# Étude d'impact pour l'aménagement d'une structure de contrôle du niveau du **Lac des Trois-Lacs**

**Addenda : Réponses aux questions et commentaires du  
Ministère du Développement durable, de l'Environnement et des Parcs**

No dossier : 3211-01-059

AMÉNAGEMENT D'UNE STRUCTURE  
DE CONTRÔLE DU NIVEAU DES  
TROIS LACS (ASBESTOS)

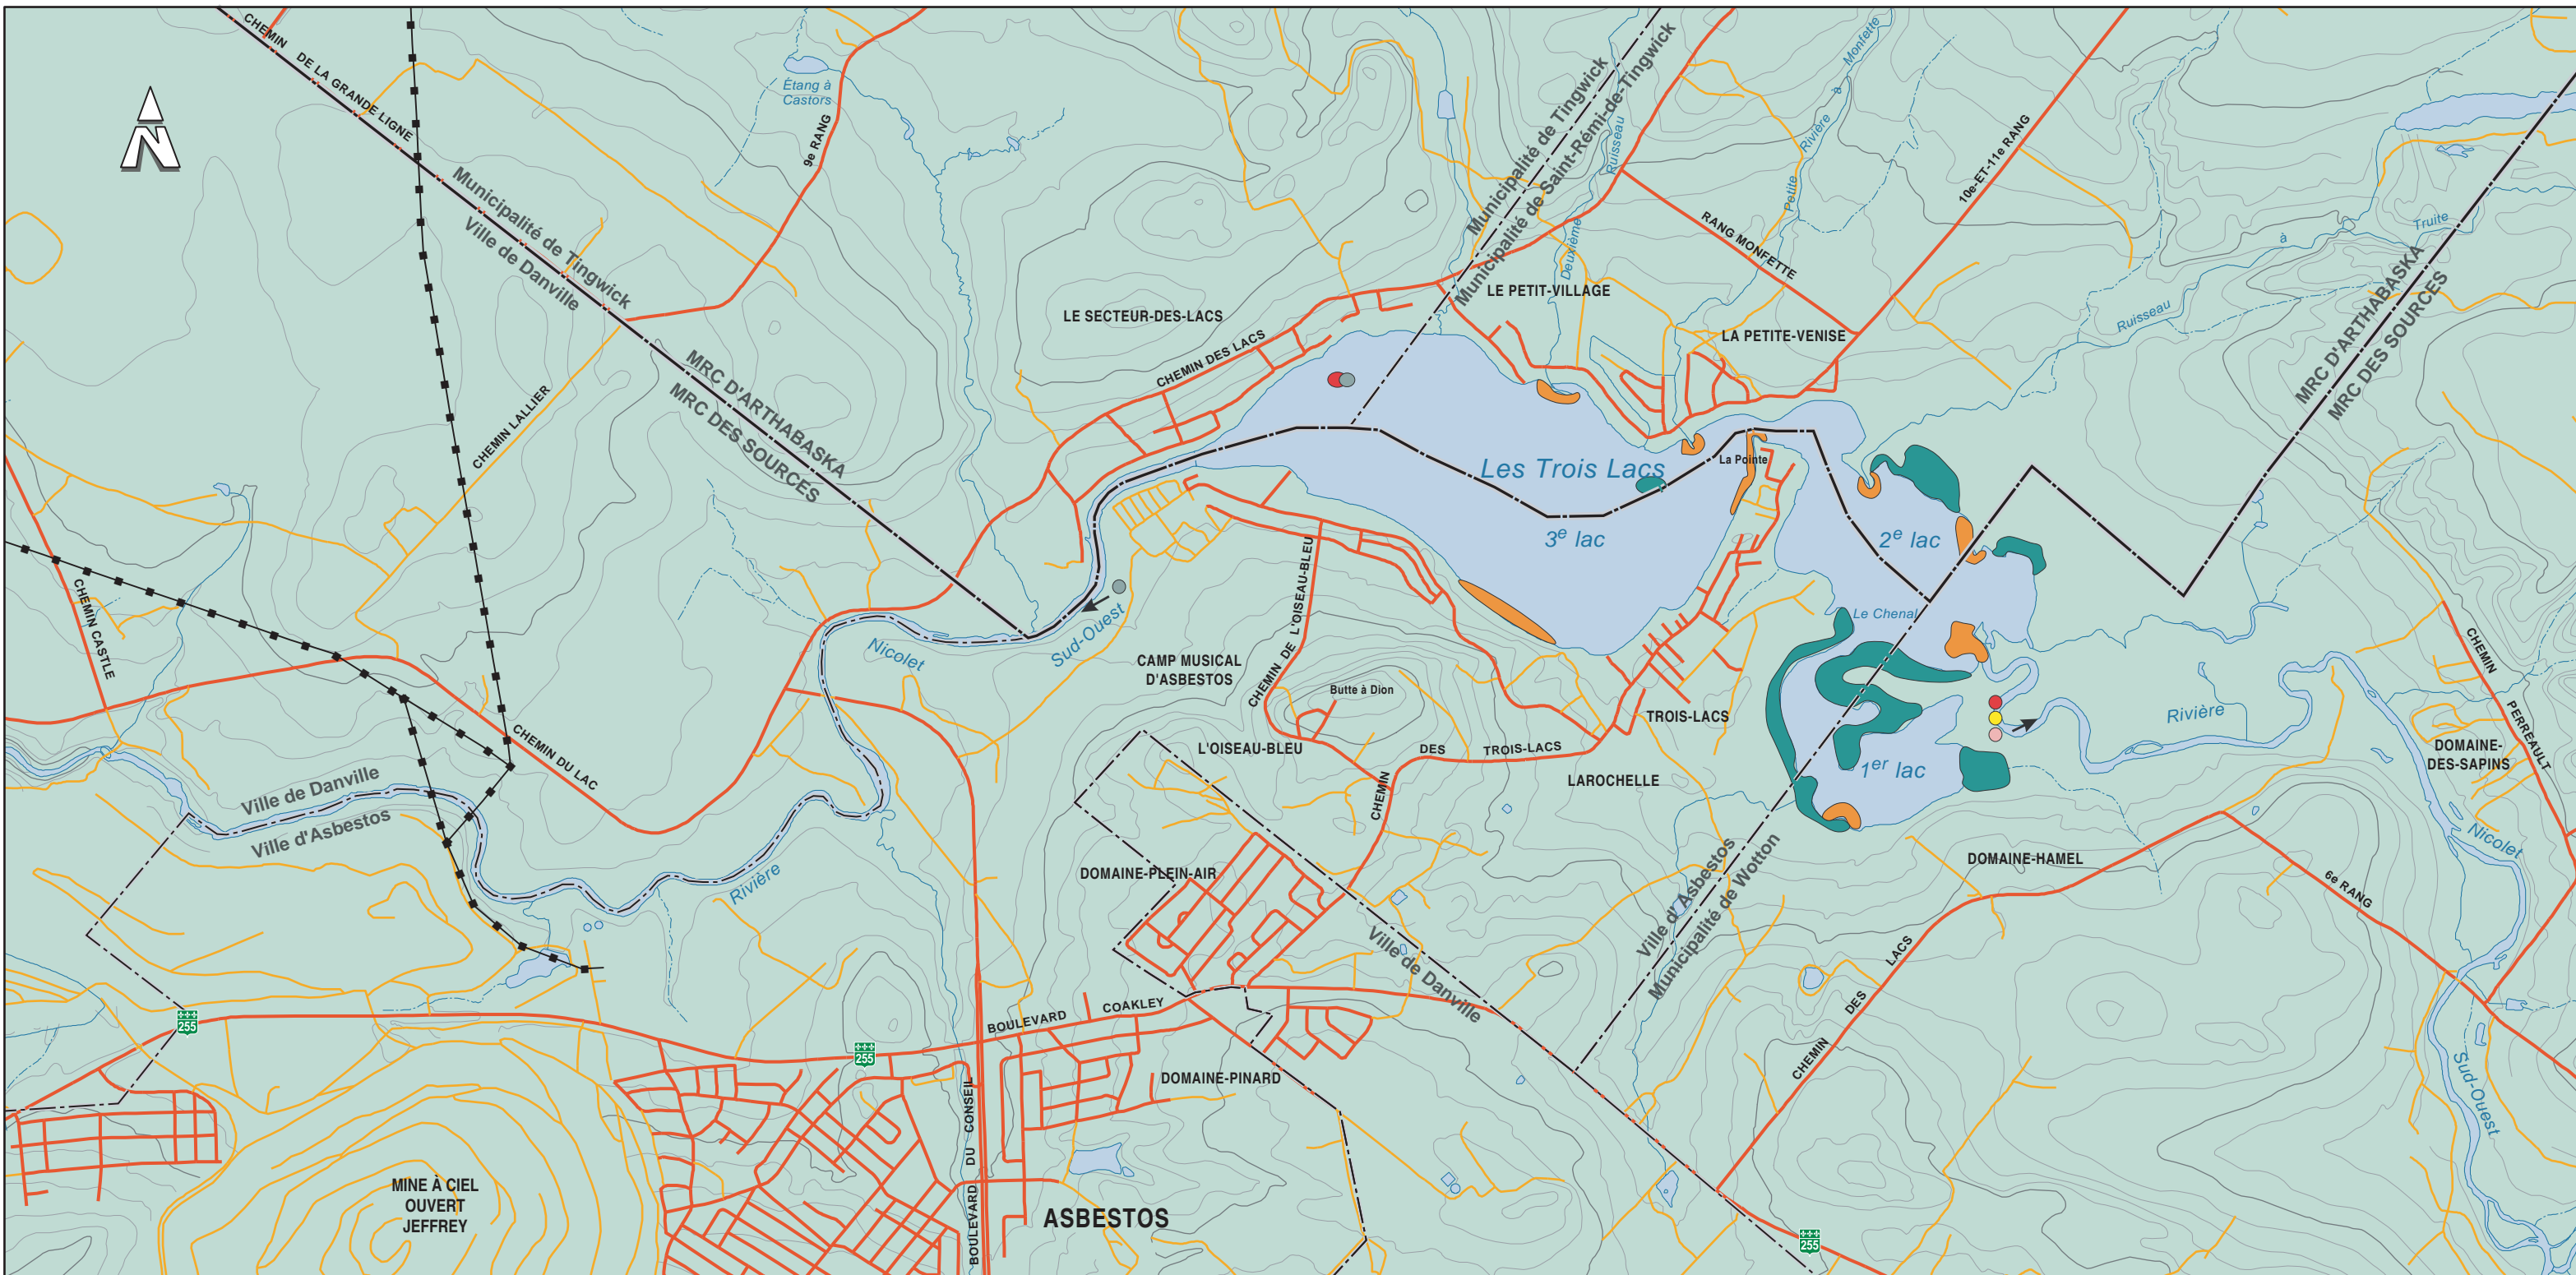
**QC-10 :** *L'initiateur de projet indique dans son étude que la caractérisation des habitats de poissons dans la rivière Nicolet Sud-ouest a été effectuée avec « une méthode reconnue et usuelle ». Il devra décrire brièvement cette méthode.*

**Réponse :** La méthodologie utilisée pour caractériser les habitats du poisson de la rivière Nicolet Sud-Ouest est décrite à la page 62 de l'étude d'impact. Elle consiste principalement à parcourir le cours d'eau de l'amont vers l'aval, en canot dans le cas de la rivière Nicolet Sud-Ouest, et à segmenter le cours d'eau en fonction des faciès d'écoulement et/ou du type de substrat dominant. Les données recueillies lors de cet inventaire sont les suivantes :

- Substrat du lit de la rivière et des berges;
- Faciès d'écoulement;
- Profondeur moyenne;
- Couverture (ombrage);
- Présence d'abris sous-marins;
- Localisation des zones propices pour la reproduction;
- Localisation des fosses.
